原理图	空开车位锁通讯板原理图V2.2			更新日期	2024-05-07
				创建日期	2024-05-07
图页	方框图			物料编码	
绘制		空开车位锁通讯板			
审阅					
		版本	尺寸	页 1 共	3
嘉立创EDA		V1.0	A4	嘉立创EDA

原理图	空开车位锁通讯板原理图V2.2		更新日期	2024-05-11
			创建日期	2024-05-07
图页	MCU+LoRaWAN模块		物料编码	
绘制	空开车位锁通讯板		嘉立创EDA	
审阅				
		版本	尺寸	页 2 共 3
		V1.0	A4

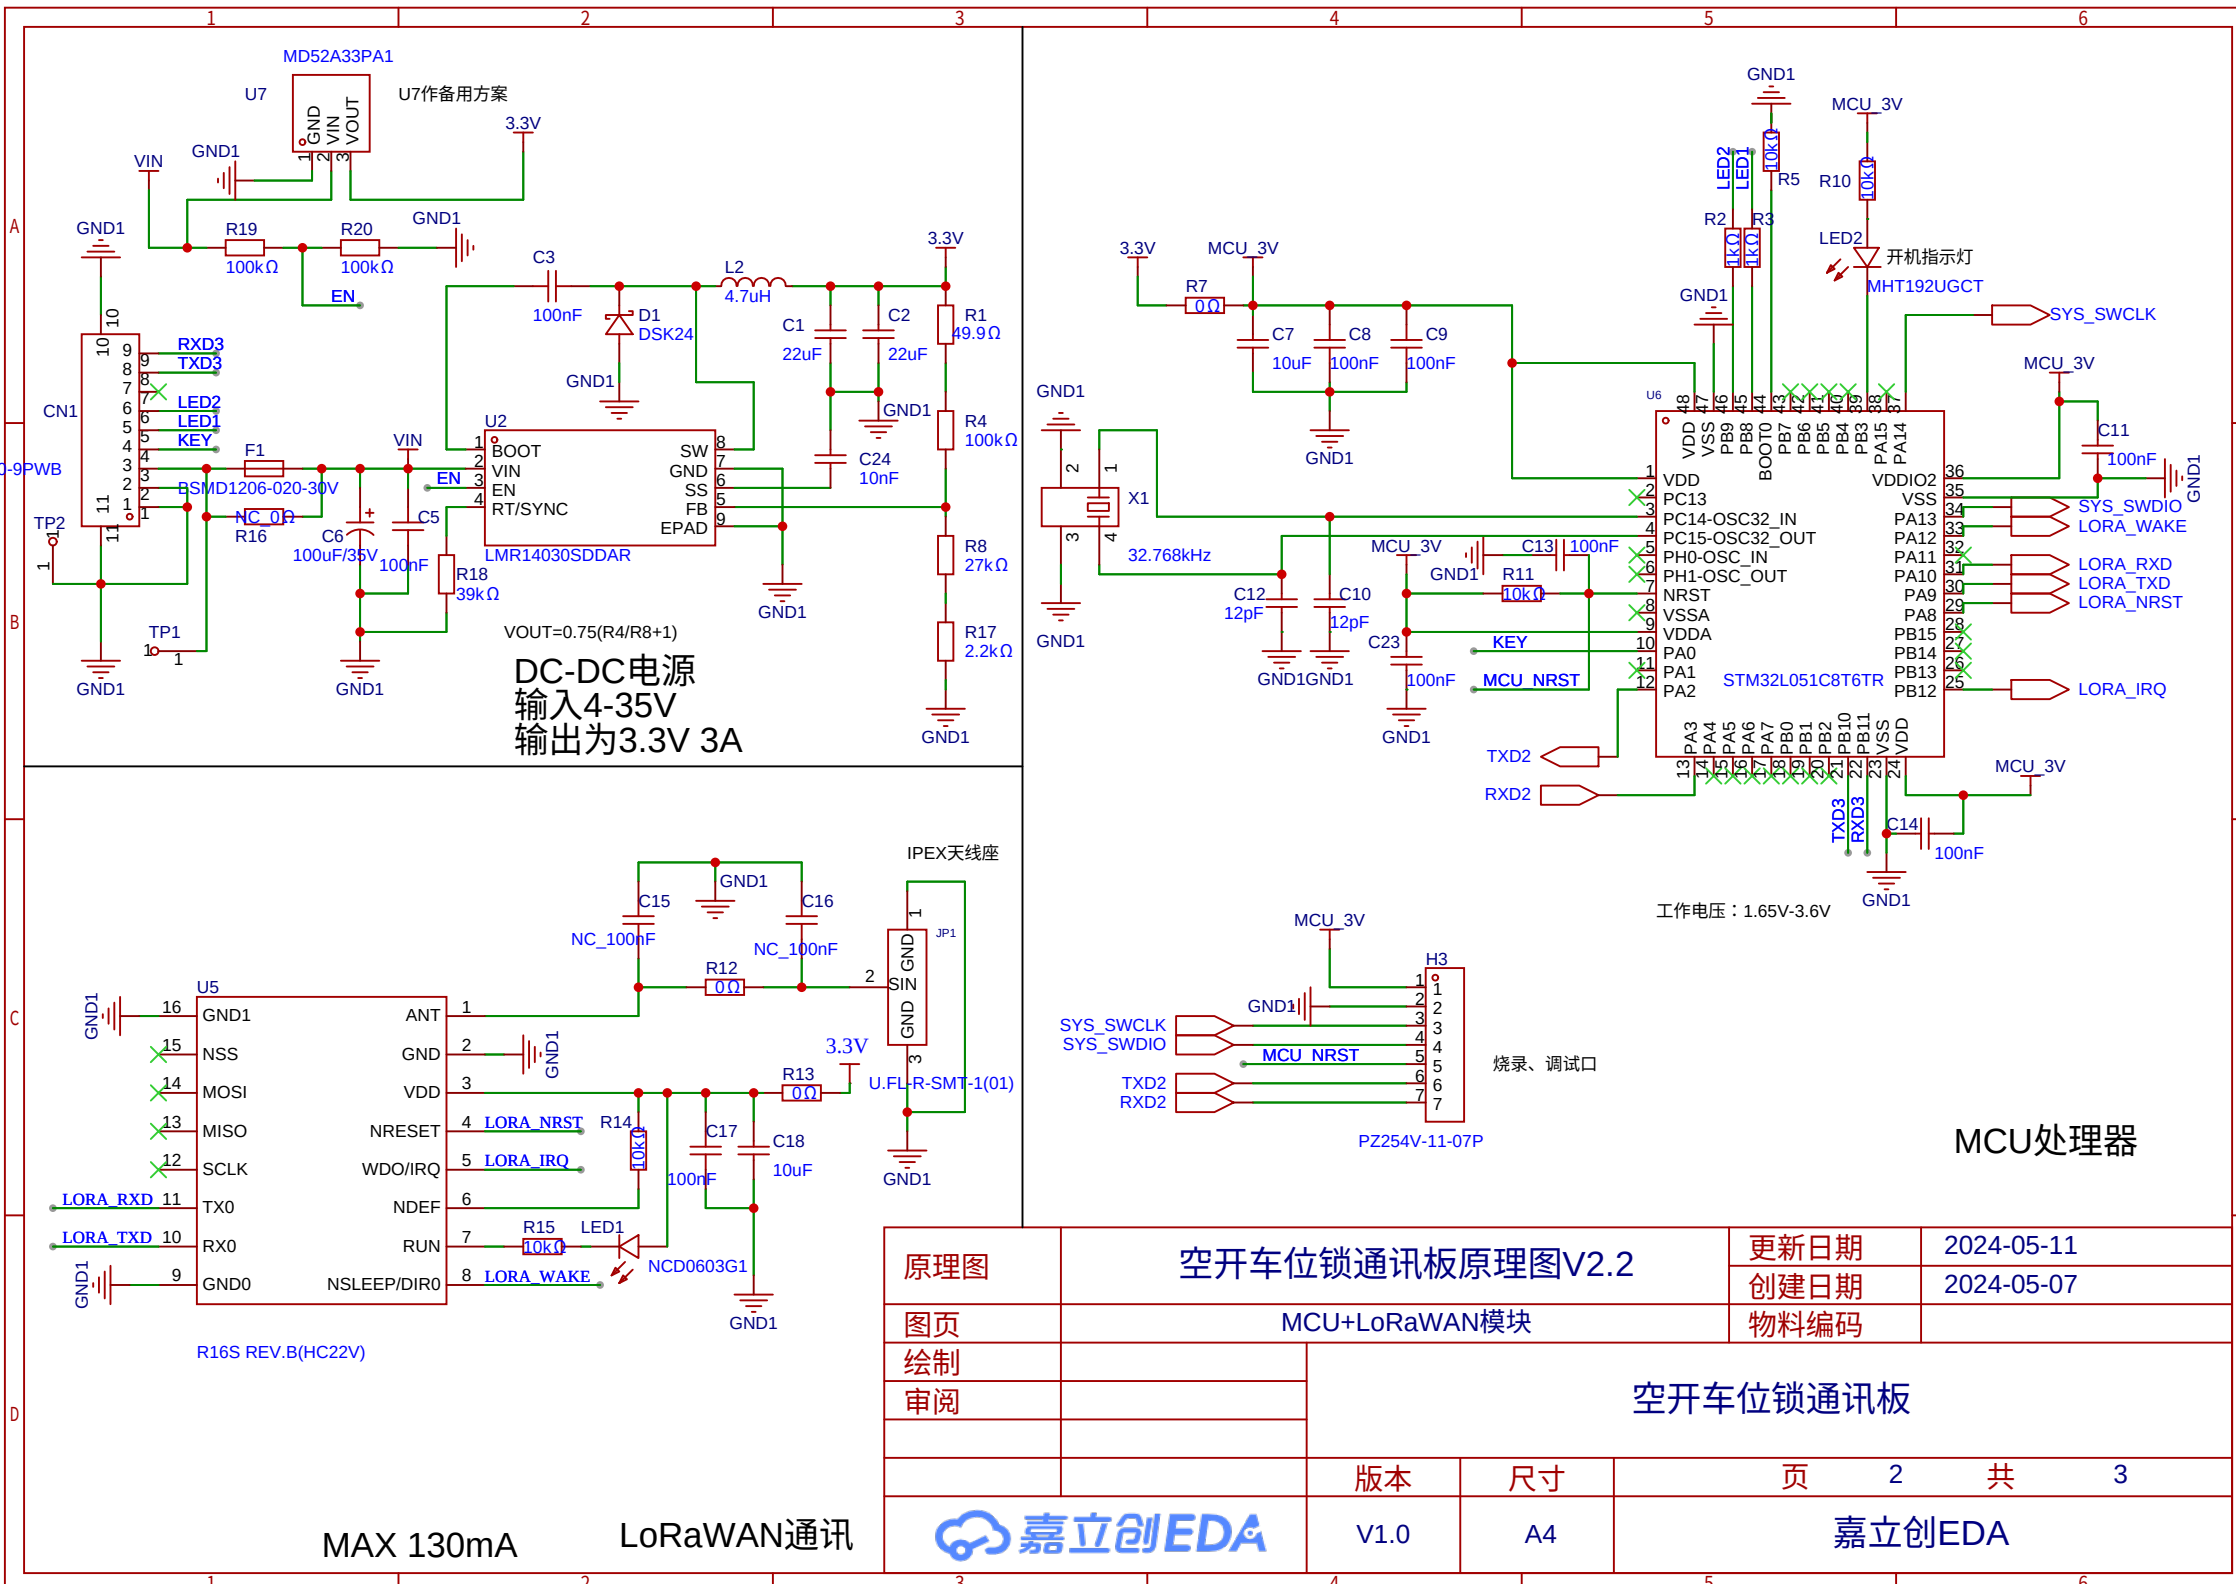
- 1，前面用的GD32 MCU更改为STM32L051C8T6TR,目的是更省电。
- 2，DC转DC芯片更换,目的是更省电。
- 3，改MCU的串口3 与空开控制板通信，串口2为调试口。
